改善箇所説明図

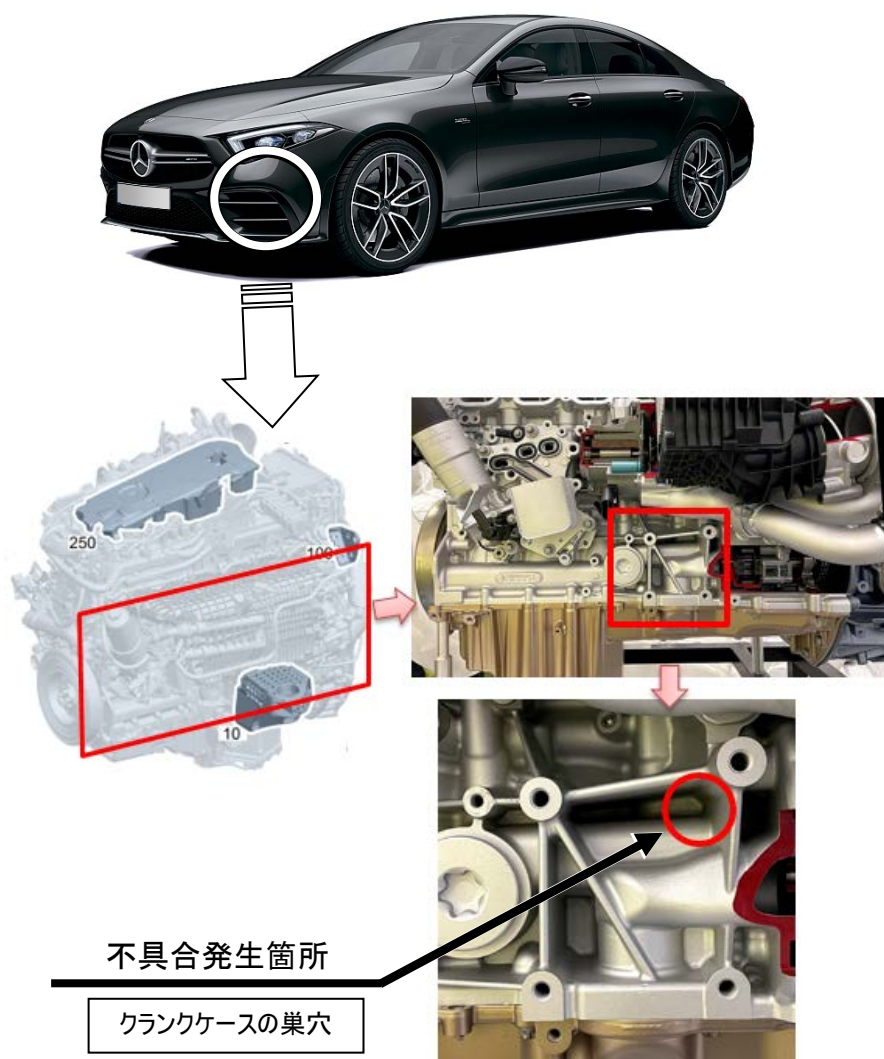
エンジンのクランクケースにおいて、製造指示が不適切なため、微細な巣穴が生じているものがある。そのため、エンジンオイルが漏れ、オイルレベル低下を示す警告灯が点灯するおそれがある。

全車両、クランクケースからのオイル漏れを点検し、漏れが確認される場合はエンジンを良品に交換する。
